東海第二発電所 審査資料	
資料番号	S-2-3 (改3)
提出年月日	2023年10月20日

発電用原子炉設置変更許可申請書比較表（震源を特定せず策定する地震動）

2023年10月

日本原子力発電株式会社

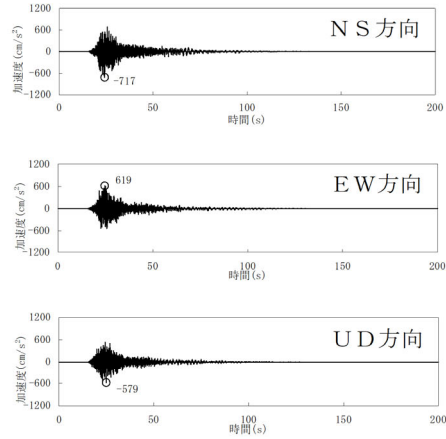
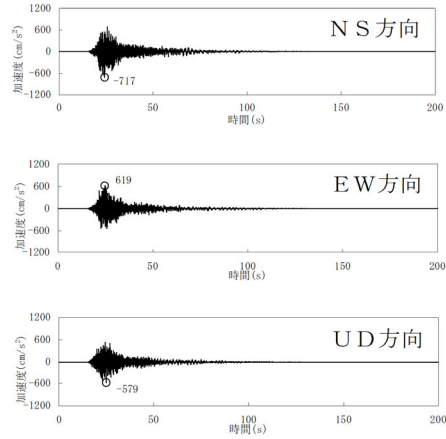
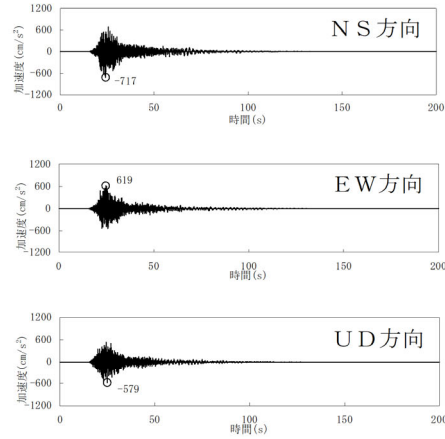
既許可 (令和5年1月25日時点)	震源特定せず当初申請 (令和3年6月25日時点)	第2回補正	差異説明
 <p>第5-1図 基準地震動S_sの応答スペクトル (NS方向)</p>	 <p>第5-1図 基準地震動S_sの応答スペクトル (NS方向)</p>	 <p>第5-1図 基準地震動S_sの応答スペクトル (NS方向)</p>	<p>基準地震動S_s-32の追加、図の変更※ ※当初申請時から、乱数位相を用いた模擬地震波作成に係る地震規模(M6.9→M7.0)を変更し、S_s-32を見直している。</p>

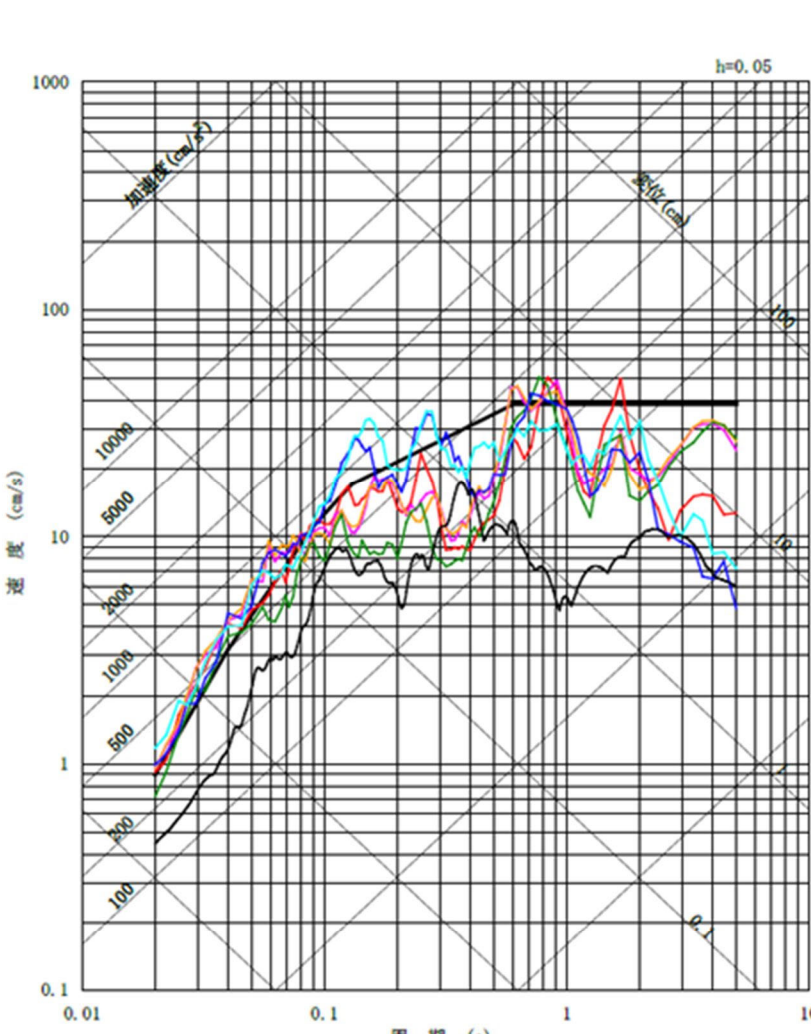
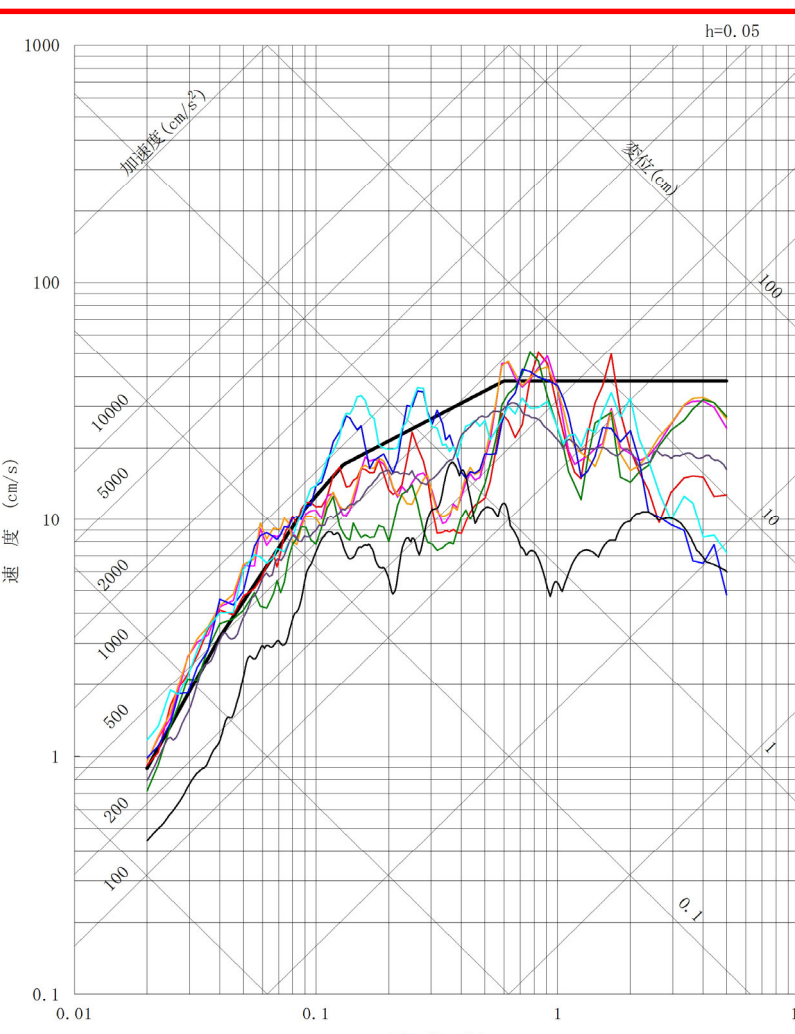
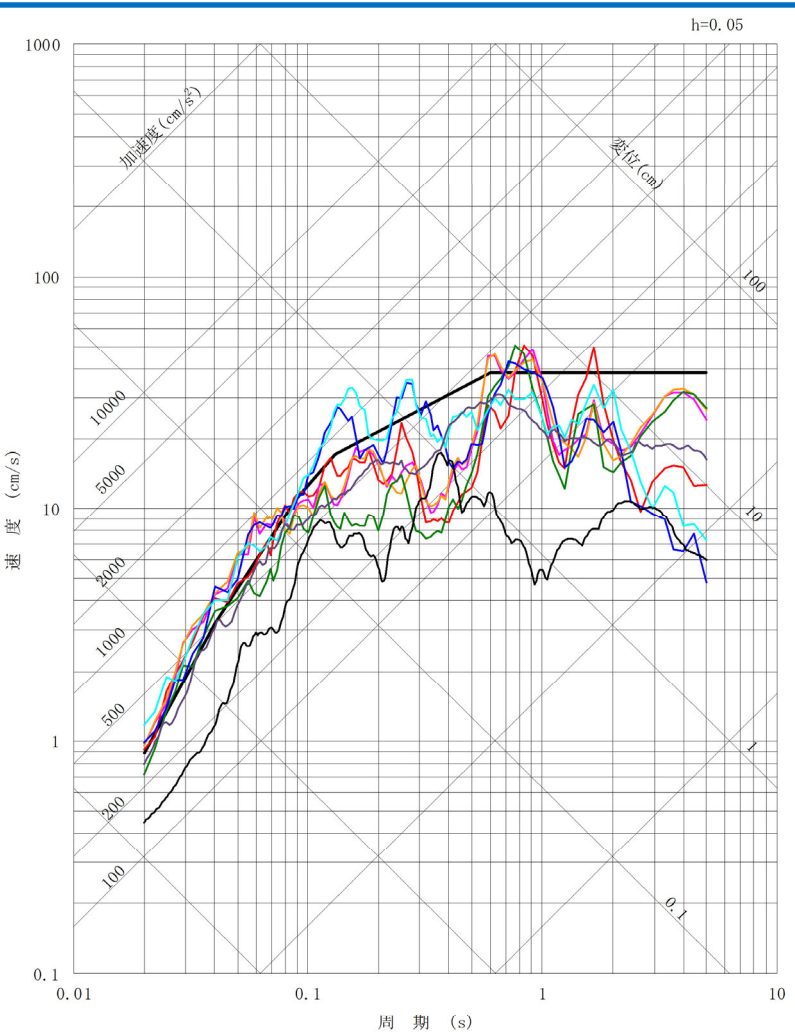
既許可 (令和5年1月25日時点)	震源特定せず当初申請 (令和3年6月25日時点)	第2回補正	差異説明
 <p>第1.3-1図 弾性設計用地震動S_dの応答スペクトル (NS方向)</p>	 <p>第1.3-1図 弾性設計用地震動S_dの応答スペクトル (NS方向)</p>	 <p>第1.3-1図 弾性設計用地震動S_dの応答スペクトル (NS方向)</p>	<p>弾性設計用地震動S_d-32の追加, 図の変更※ ※当初申請時から, 乱数位相を用いた模擬地震波作成に係る地震規模(M6.9→M7.0)を変更し, S_s-32を見直しているため, S_d-32に反映する。</p>

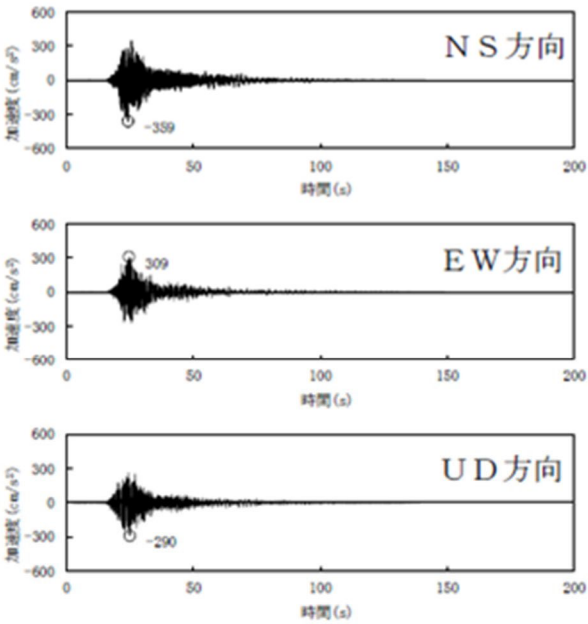
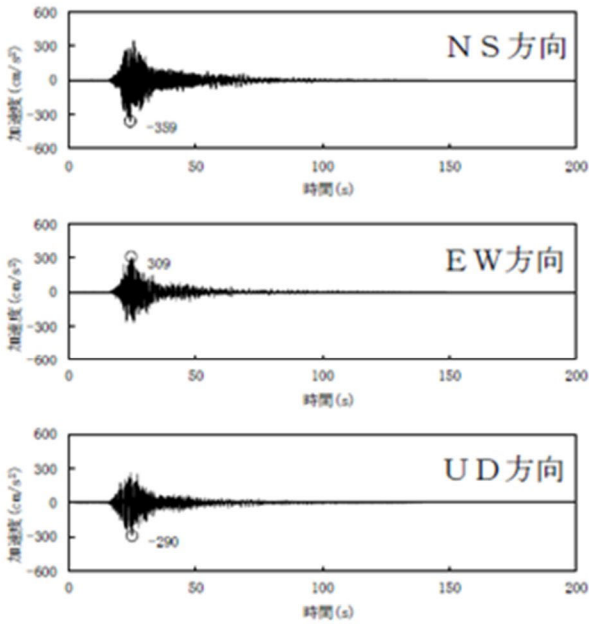
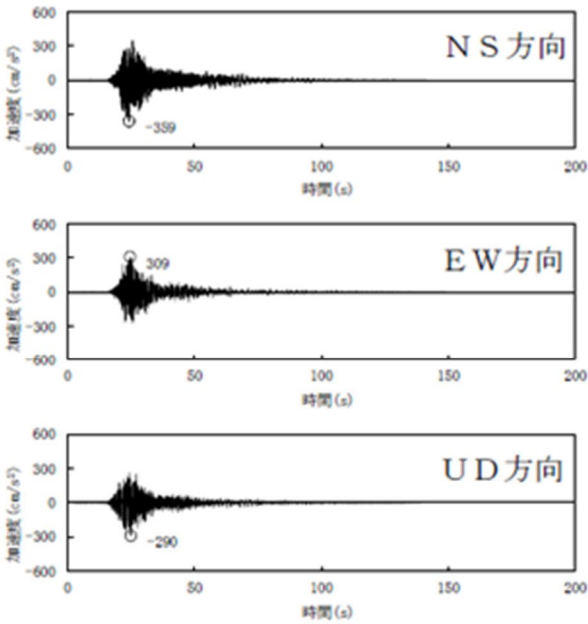
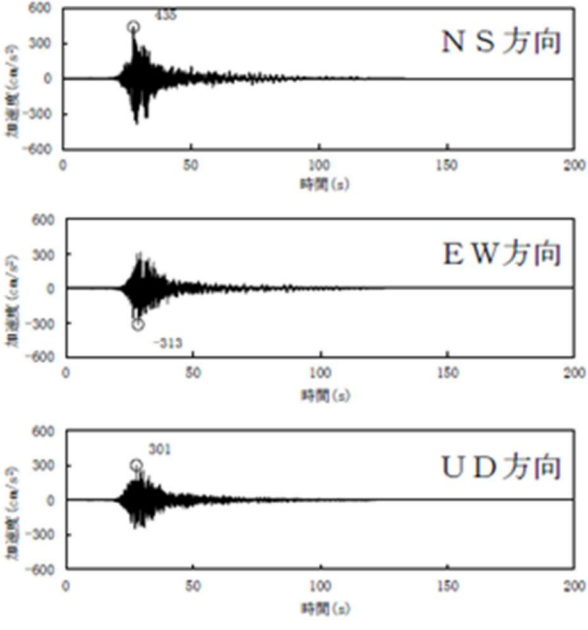
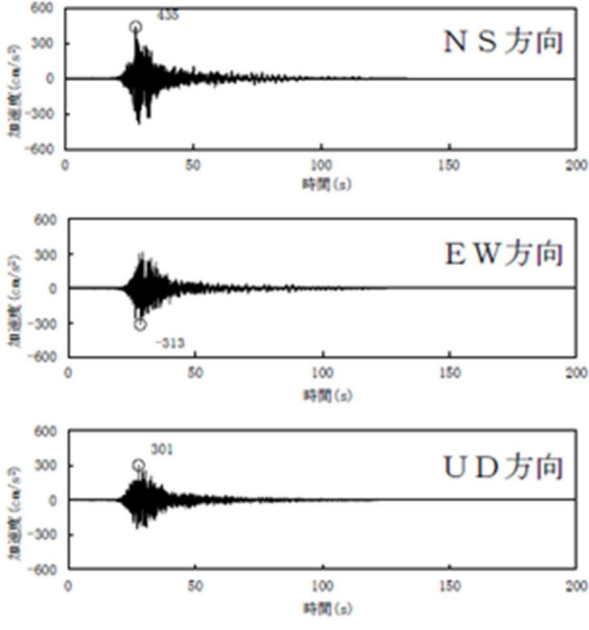
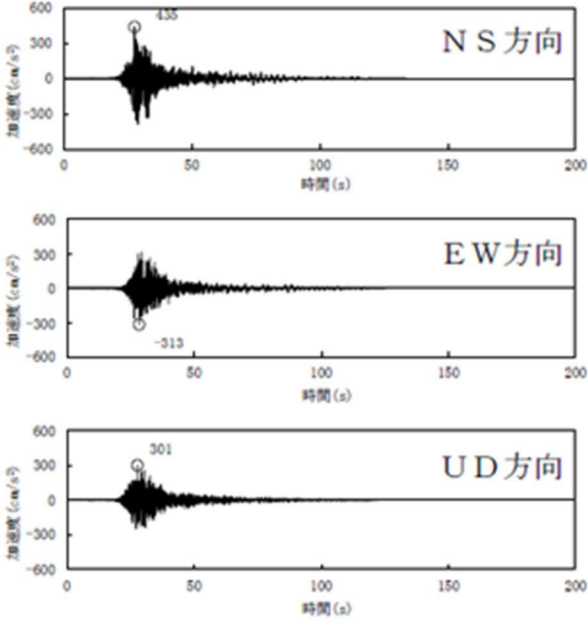
既許可 (令和5年1月25日時点)	震源特定せず当初申請 (令和3年6月25日時点)	第2回補正	差異説明
 <p>第1.3-3図 弾性設計用地震動S_dの応答スペクトル (UD方向)</p>	 <p>第1.3-3図 弾性設計用地震動S_dの応答スペクトル (UD方向)</p>	 <p>第1.3-3図 弾性設計用地震動S_dの応答スペクトル (UD方向)</p>	<p>弾性設計用地震動S_d-32の追加, 図の変更※ ※当初申請時から, 乱数位相を用いた模擬地震波作成に係る地震規模(M6.9→M7.0)を変更し, S_s-32を見直しているため, S_d-32に反映する。</p>

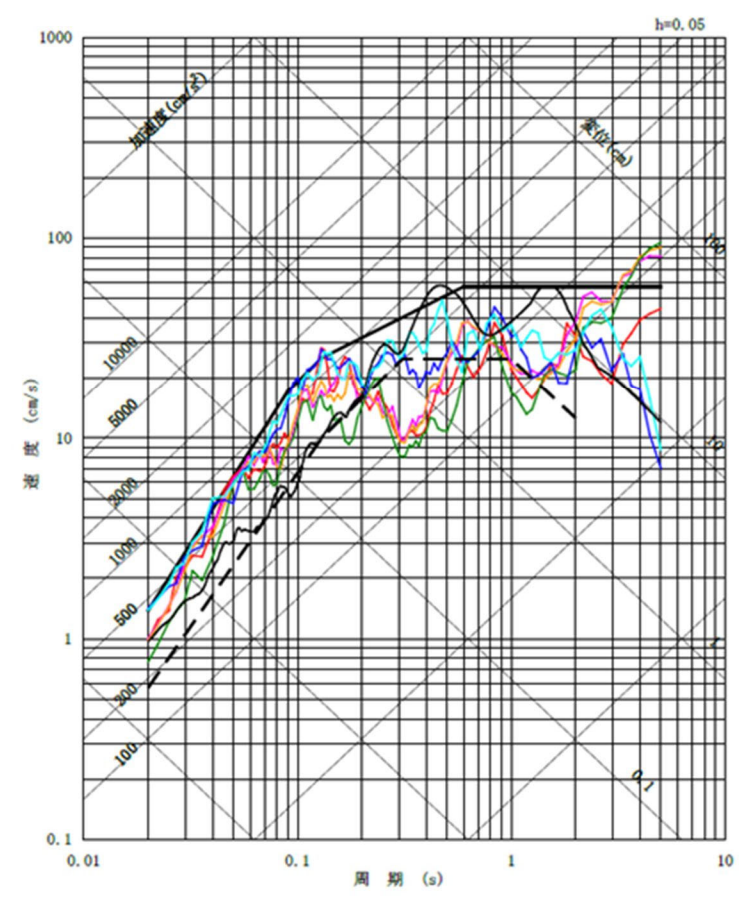
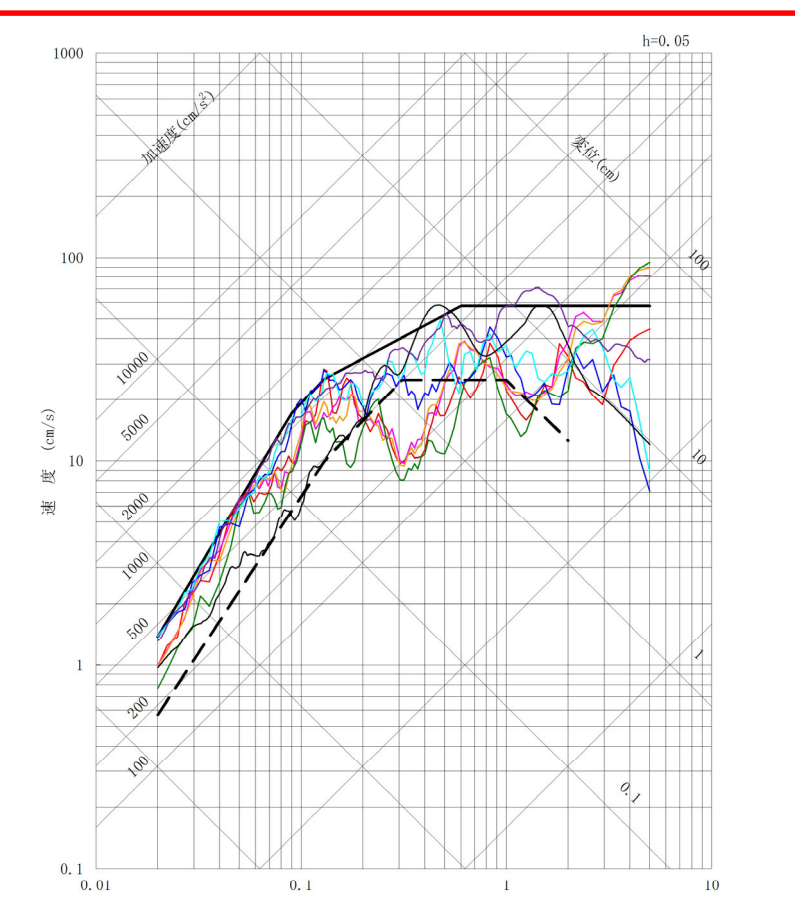
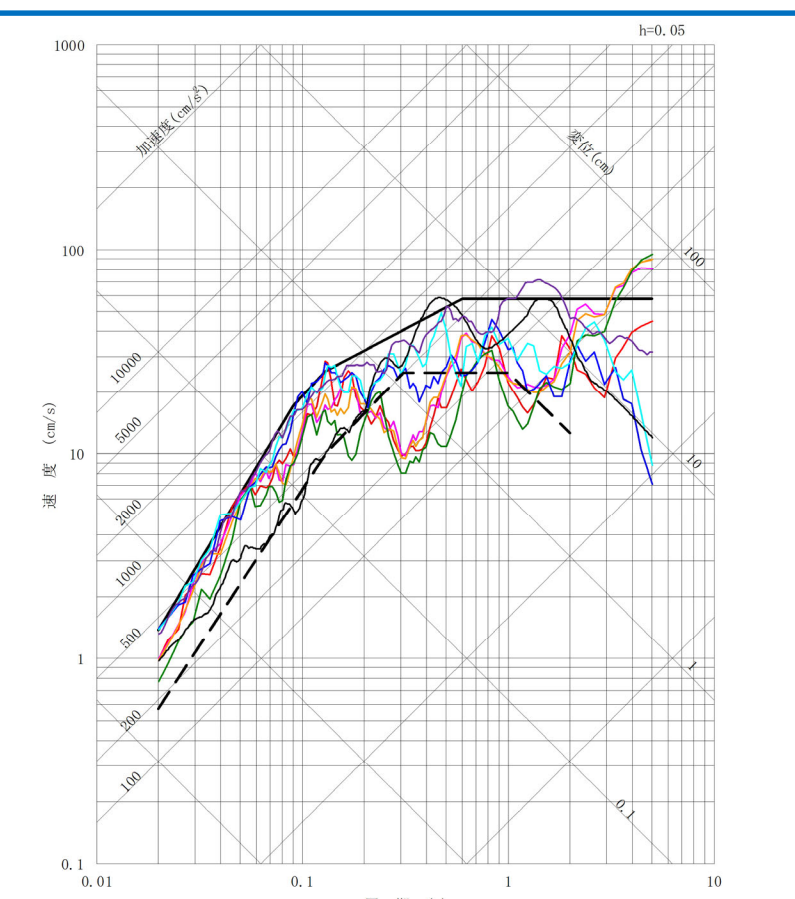
既許可（令和5年1月25日時点）	震源特定せず当初申請（令和3年6月25日時点）	第2回補正	差異説明
 <p>第 1.3-11 図 弾性設計用地震動 S_d-31 の時刻歴波形</p>	 <p>第 1.3-11 図 弾性設計用地震動 S_d-31 の時刻歴波形</p> <div style="border: 2px solid red; padding: 5px; margin-top: 10px;">  <p>第 1.3-12 図 弾性設計用地震動 S_d-32 の時刻歴波形</p> </div>	 <p>第 1.3-11 図 弾性設計用地震動 S_d-31 の時刻歴波形</p> <div style="border: 2px solid blue; padding: 5px; margin-top: 10px;">  <p>第 1.3-12 図 弾性設計用地震動 S_d-32 の時刻歴波形</p> </div>	<p>弾性設計用地震動 S_d-32 の追加，図の変更※ ※当初申請時から，乱数位相を用いた模擬地震波作成に係る地震規模 (M6.9→M7.0) を変更し，S_s-32 を見直しているため，S_d-32 に反映する。</p>

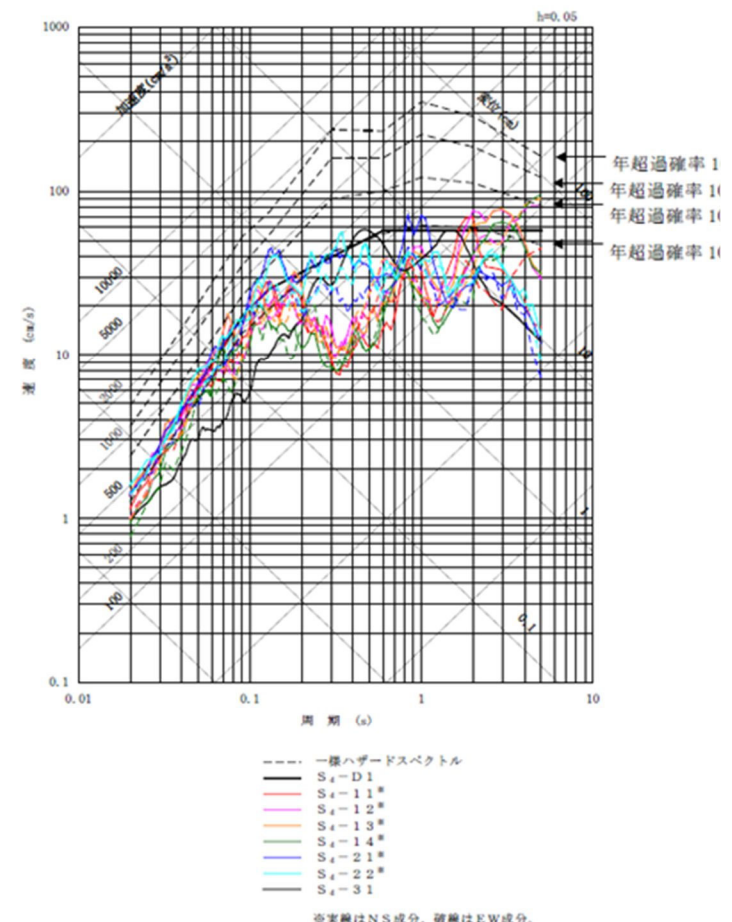
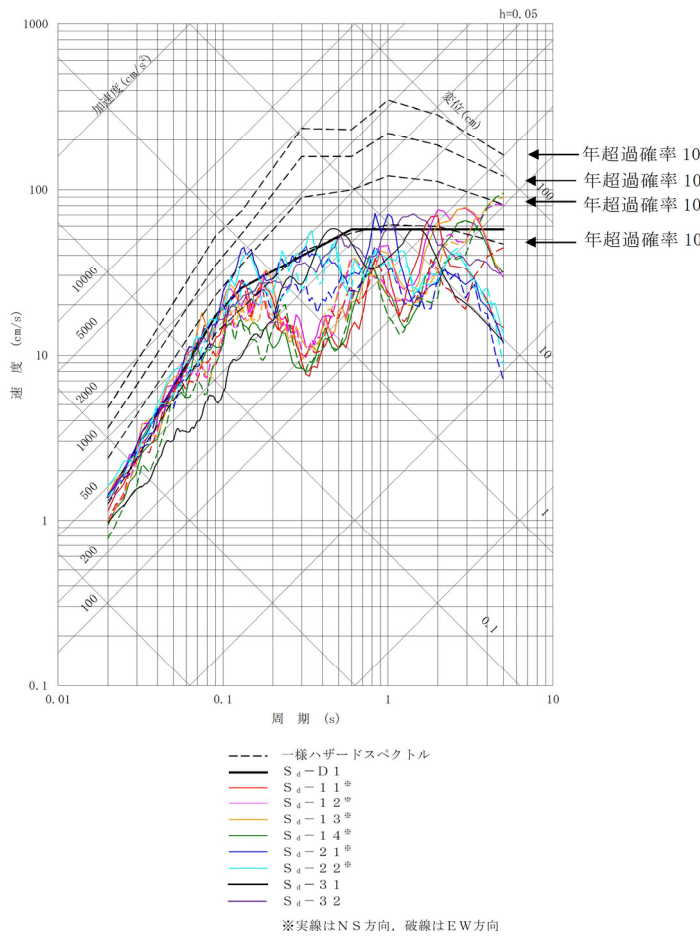
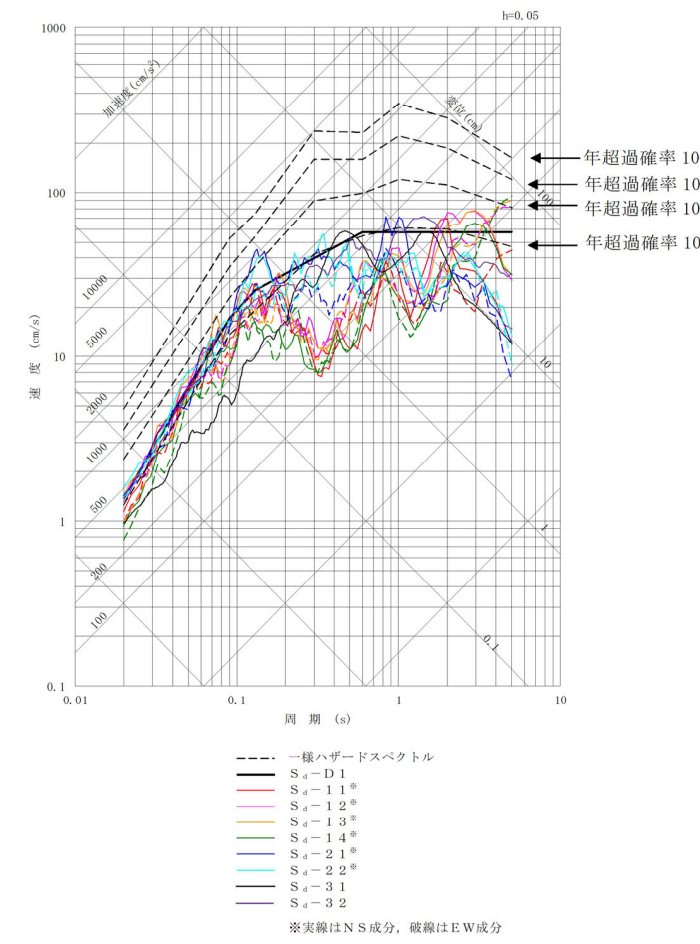
既許可 (令和5年1月25日時点)	震源特定せず当初申請 (令和3年6月25日時点)	第2回補正	差異説明
 <p>第1.3-12図 弾性設計用地震動S_dと基準地震動S_1の応答スペクトルの比較 (NS方向)</p>	 <p>第1.3-13図 弾性設計用地震動S_dと基準地震動S_1の応答スペクトルの比較 (NS方向)</p>	 <p>第1.3-13図 弾性設計用地震動S_dと基準地震動S_1の応答スペクトルの比較 (NS方向)</p>	<p>弾性設計用地震動S_d-32の追加及び図番号修正, 図の変更※ ※当初申請時から, 乱数位相を用いた模擬地震波作成に係る地震規模(M6.9→M7.0)を変更し, S_s-32を見直しているため, S_d-32に反映する。</p>

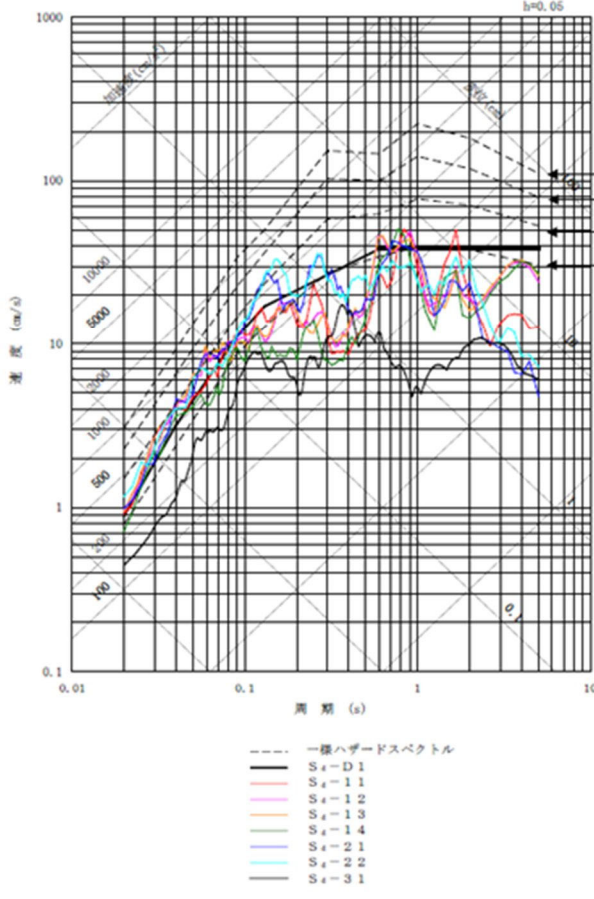
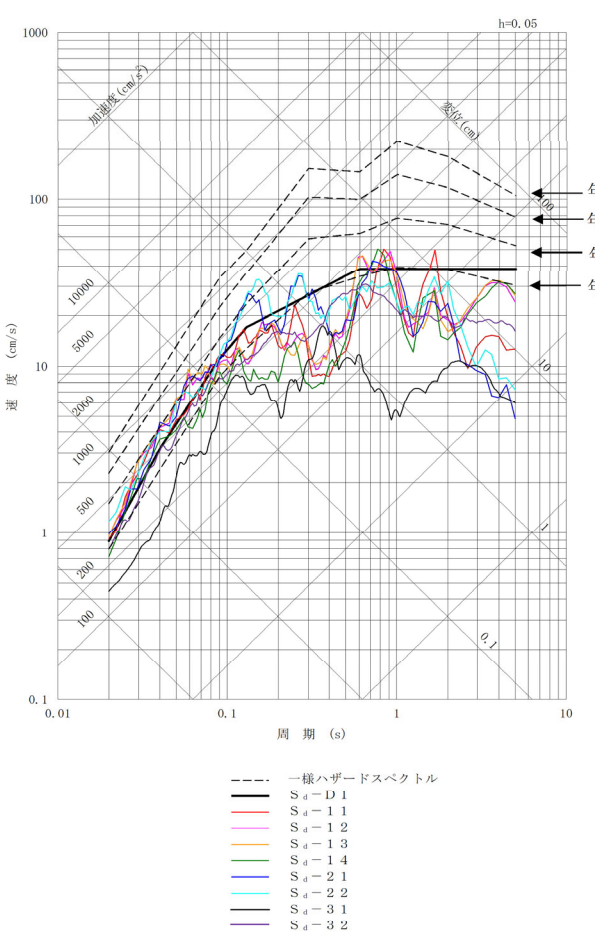
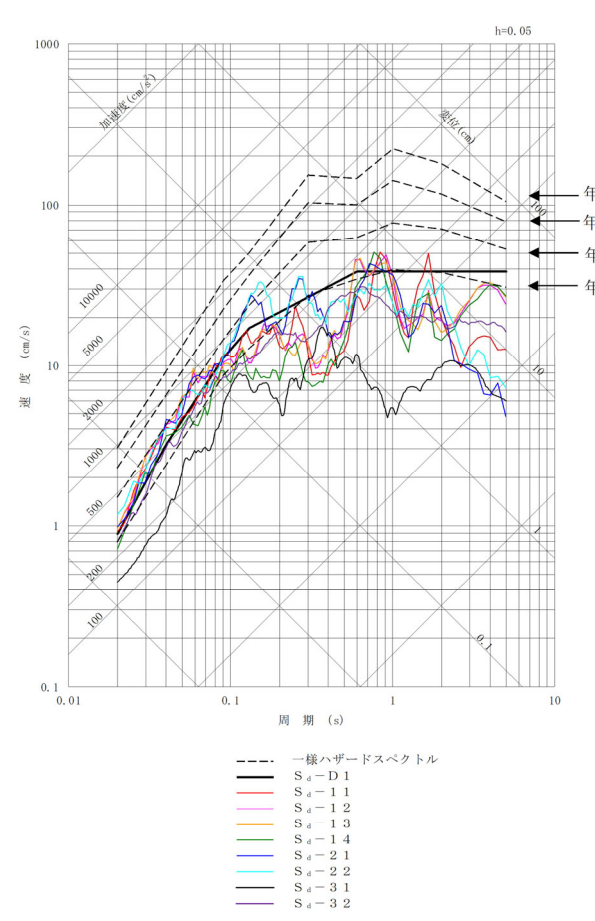
既許可 (令和5年1月25日時点)	震源特定せず当初申請 (令和3年6月25日時点)	第2回補正	差異説明
 <p>第1.3-13図 弾性設計用地震動S_dと基準地震動S_1の応答スペクトルの比較 (EW方向)</p>	 <p>第1.3-14図 弾性設計用地震動S_dと基準地震動S_1の応答スペクトルの比較 (EW方向)</p>	 <p>第1.3-14図 弾性設計用地震動S_dと基準地震動S_1の応答スペクトルの比較 (EW方向)</p>	<p>弾性設計用地震動S_d-32の追加及び図番号修正, 図の変更※ ※当初申請時から, 乱数位相を用いた模擬地震波作成に係る地震規模(M6.9→M7.0)を変更し, S_s-32を見直しているため, S_d-32に反映する。</p>
